MINUTA DE LA JUNTA DE ACLARACIONES

CONCURSO MEDIANTE EL PROCEDIMIENTO DE CONCURSO SIMPLIFICADO SUMARIO N° SEAPAL-2023-07-CSS "TRABAJOS PARA INUNDAR LA ZONA DE RADIALES DEL POZO RADIAL EN EL RIO MASCOTA; EN EL MUNICIPIO DE PUERTO VALLARTA, JAL."

Anexo 1

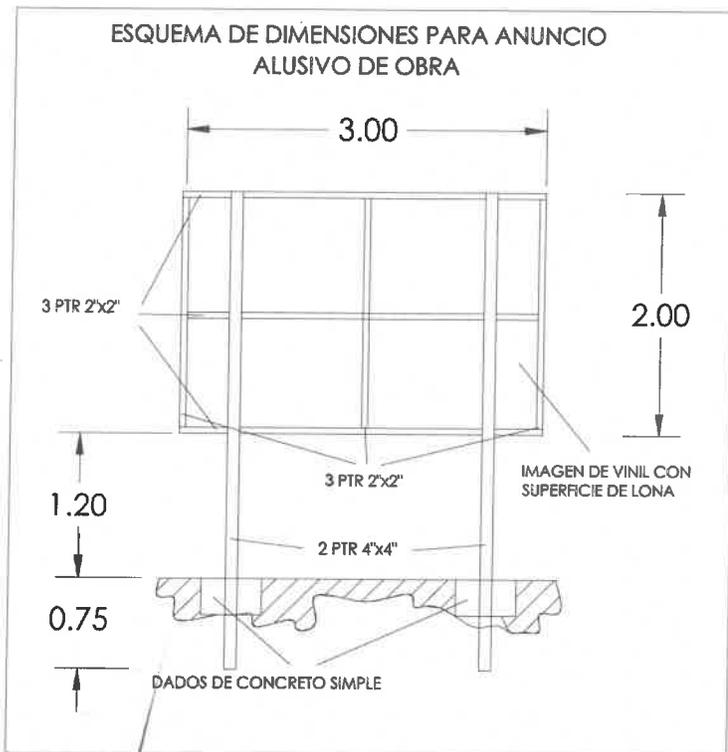
6. En su propuesta deberá de considerar un letrero alusivo a la obra, cuyo costo deberá de incluirse dentro de su análisis de costos de indirectos, mismo que deberá de permanecer por tiempo indefinido y tendrá que quedar instalado desde el inicio de la obra, se hace entrega de croquis (anexo1).
